Informe Consolidado de Solicitud de Aclaraciones, Rectificaciones y/o Ampliaciones a la Declaración de Impacto Ambiental del Proyecto "Cierre Operacional Pozo Lastrero de Áridos Columo, Comuna de La Unión, Región de Los Ríos"

Nombre del Titular : Inversiones, Constructora y Gestión Inmobiliaria Río Bueno Spa
Nombre del Representante Legal : Arturo Eduardo Leal Carrasco
Dirección : 18 Septiembre 1299 2

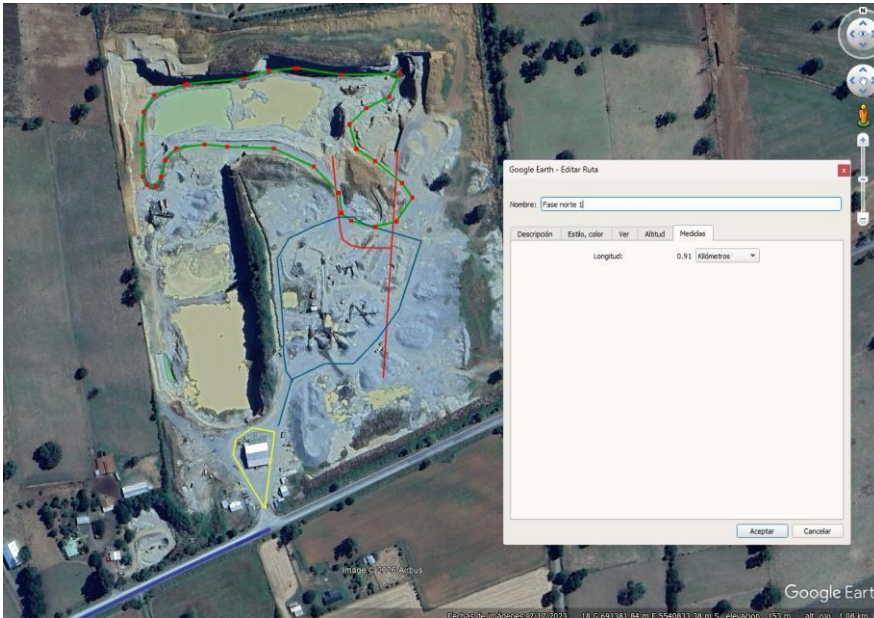
metodológica para la estimación y reporte de gases de efecto invernadero y forzantes climáticos de vida corta” (SEA, 2025).

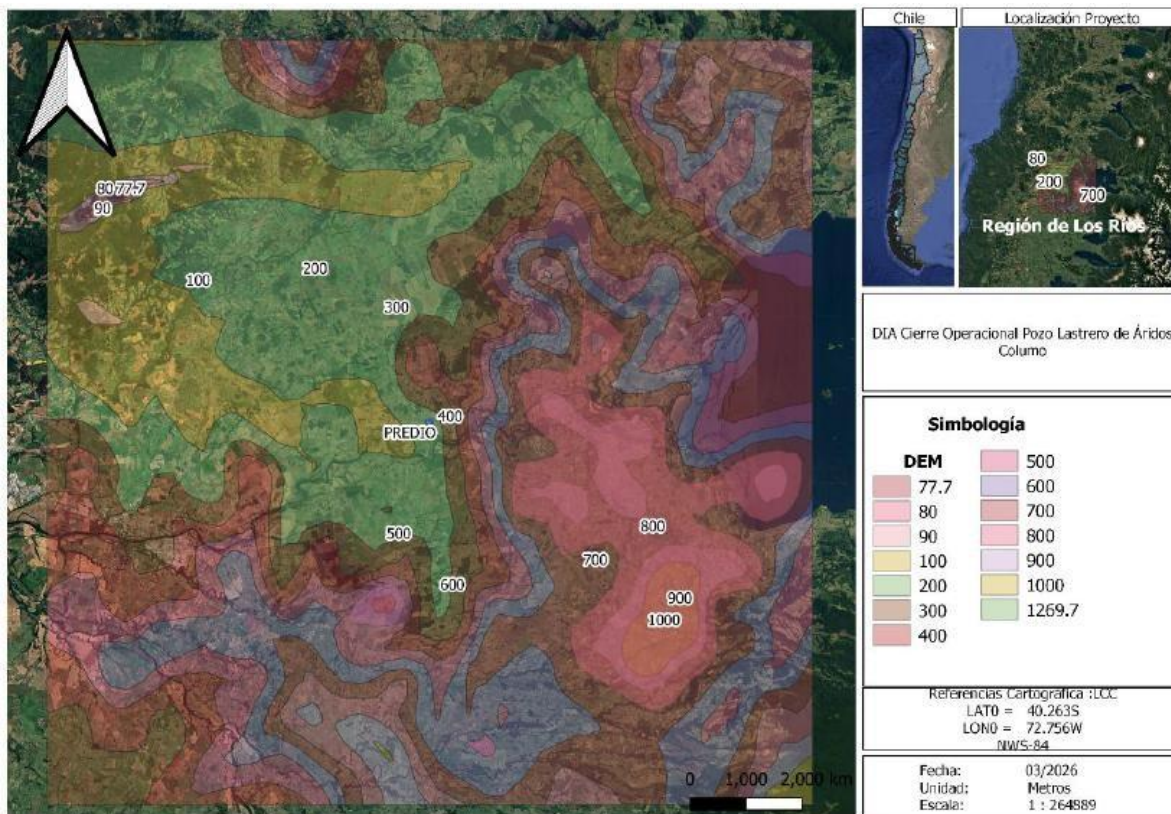
y tabla específica de las referencias utilizadas. En caso contrario, se recomienda utilizar los factores y parámetros que se presentan en la “Guía metodológica para la estimación y reporte de gases de efecto invernadero y forzantes climáticos de vida corta” (SEA, 2025).

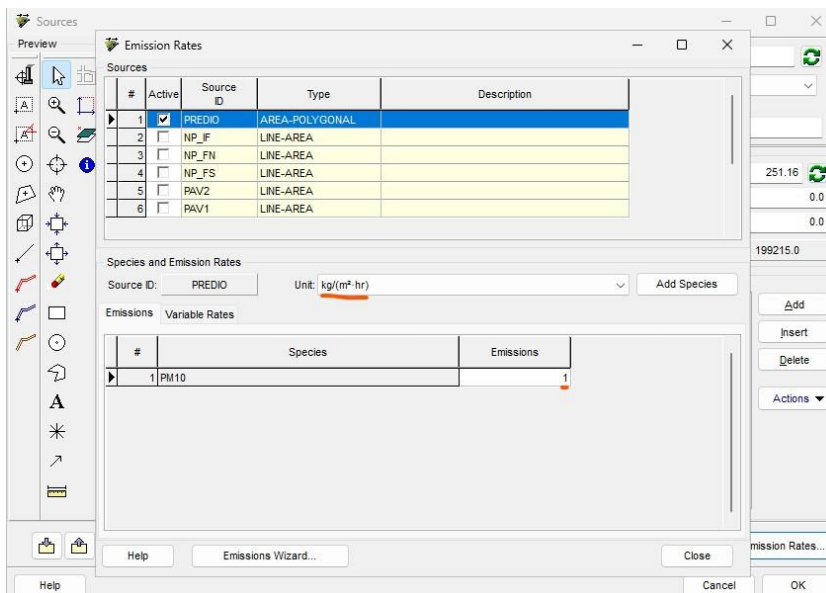
como en el visualizador de la modelación (POZOCOLUMO.cpv – véase recorte a continuación) se presenta una tasa igual de 1,0 [kg/(m²·hora)]. Se solicita ampliar y presentar archivo editable, en formato Excel, donde se especifique el cálculo de las tasas ingresadas al modelo y cómo este cálculo se relaciona a las características de estas fuentes, ya sea superficie de emisión y ubicación, entre otros, según Anexo 2-04a de la DIA, de tal forma que las emisiones y sus parámetros de estimación sean coherentes y concordantes en ambos documentos.

Imagen N° 2 Superposición áreas de influencia del proyecto

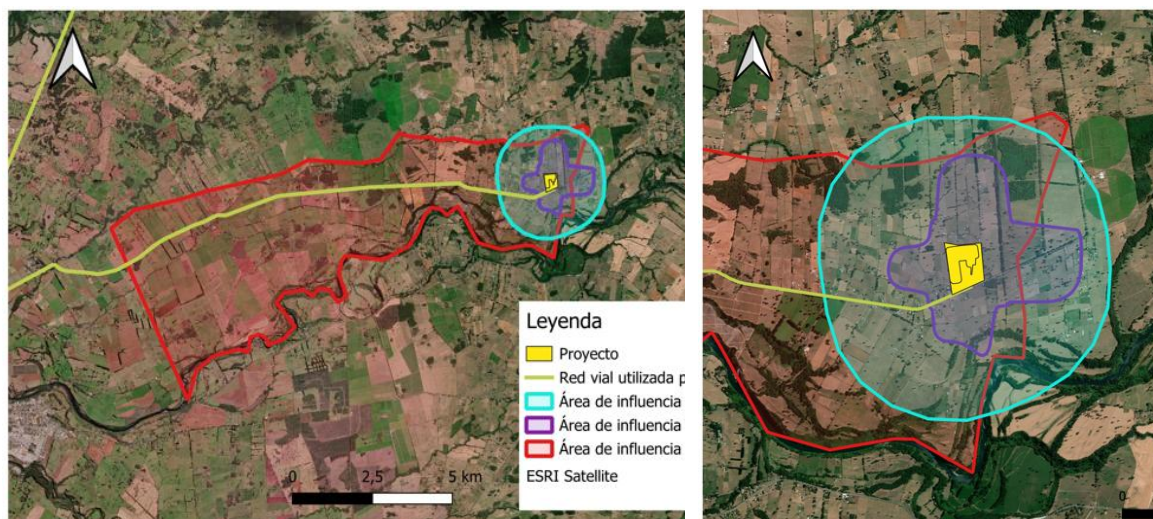
No obstante, al realizar la sobreposición de las áreas de influencia de ruido, emisiones de material particulado y de los sistemas de vida y costumbre de grupos humanos, se identifica que esta última área de influencia no incluye la totalidad de las áreas de influencia de ruido y emisiones atmosféricas:

Imagen N°3. Camino Huallería Norte, Sector Pilmaiquén

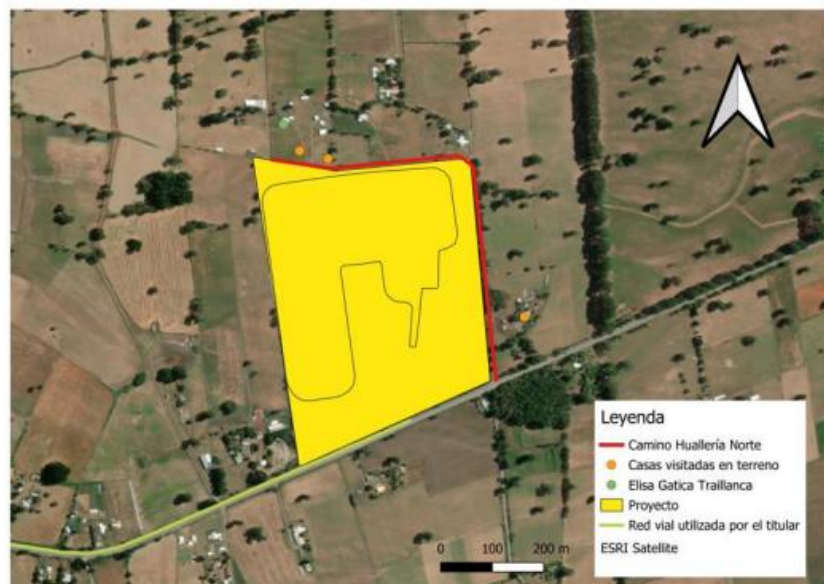
211. Durante la visita a terreno realizada por el SEA en el marco de la aplicación del artículo 86 del Reglamento del SEIA, se identificó el camino que conecta a los habitantes del sector norte del proyecto con la ruta T-759 (camino a Puerto Nuevo), reconocido por los entrevistados como Huallería Norte.

De acuerdo con las fuentes primarias, dicho camino fue construido por los parceleros del sector de manera posterior a la instalación del proyecto y previo al último período de extracción, dado que los habitantes anteriores, como la sra. Elisa Gatica Traillanca (ver Acta en Expediente Art. 86), tenían paso directo a la ruta T-759.

Imagen N°4. GHPPi identificados en el área de influencia del proyecto

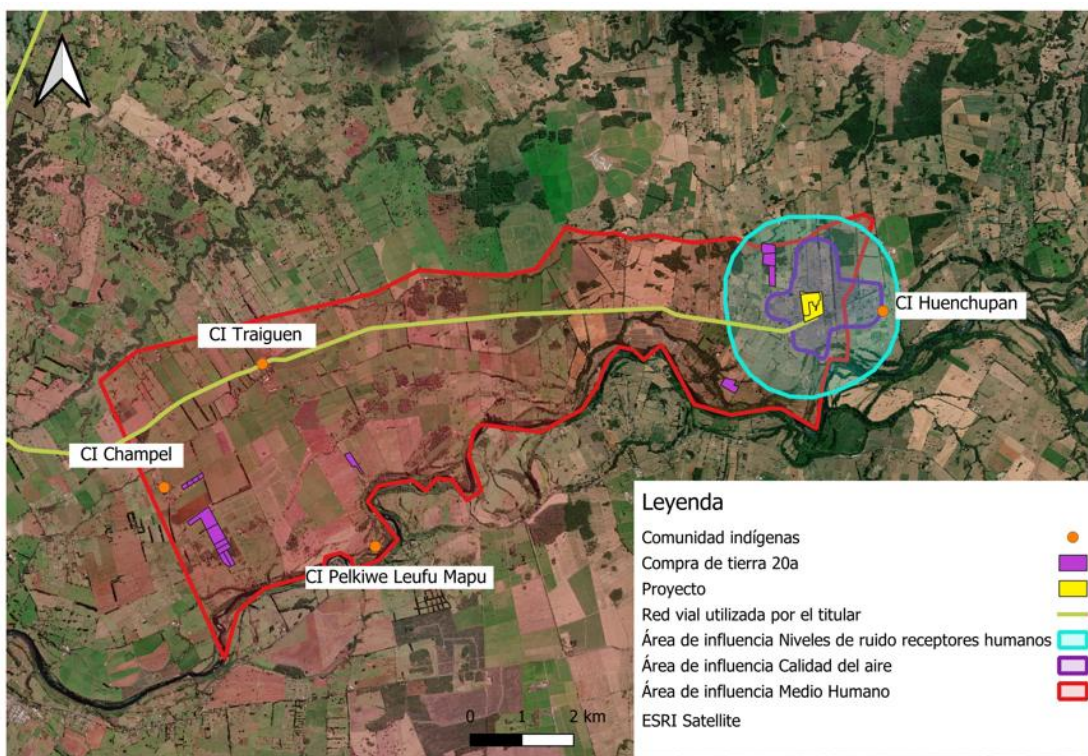
el Anexo 2-01 de la DIA, y considerando la delimitación del área de influencia del proyecto, no se identifican tierras indígenas, áreas de desarrollo indígena, ni comunidades o grupos pertenecientes a pueblos indígenas en el área de influencia del proyecto. De tal forma, el proyecto no se emplaza en territorios indígenas ni en zonas que presenten una relación directa con el uso tradicional de recursos naturales por parte de pueblos indígenas, descartándose la existencia de interacciones con dichos grupos humanos." Lo anterior se contradice en la Estrategia de Artículo 86 (ver en Expediente de Artículo 86, en el expediente de evaluación del Proyecto), donde se presenta información pública, recopilada del Sistema Integrado de Información CONADI – SIIC y su Sistema de Información Territorial Indígena (SITI CONADI), donde se evidencia la existencia de 4 comunidades indígenas y 15 compras de tierras Art. 20 a) de la Ley N°19.253, dentro del área de influencia del proyecto.
